Reprofilage de la digue du bassin de sécurité – Le Filon - Urcuit
Dossier de demande de dérogation aux interdictions de destruction d'espèces
protégées

Réponse avis CNPN

19/03/2026

MR34 Réensemencement en Végétal Local

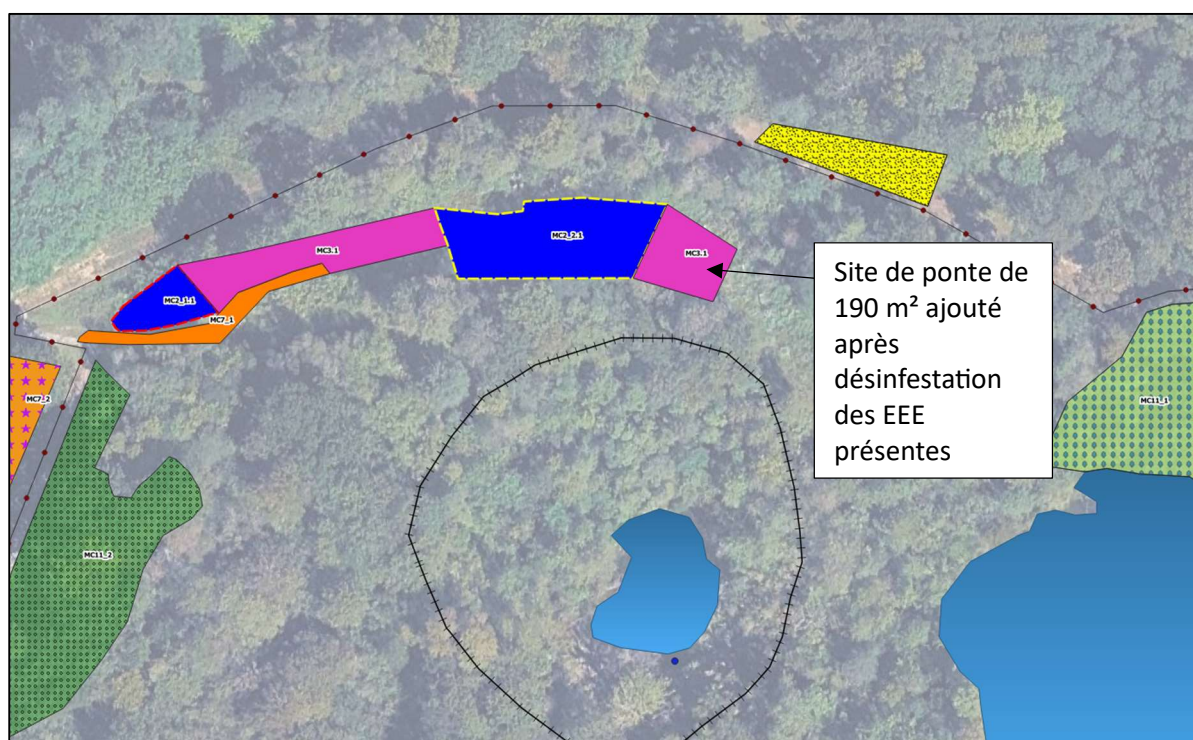
Avis CNPN : En cas de réensemencement des digues et zones de sol nu, solliciter l'avis du CBN SA

Réponse K+S : le CBNSA sera sollicité et donnera son aval sur la banque de graines qui sera proposée en réensemencement.
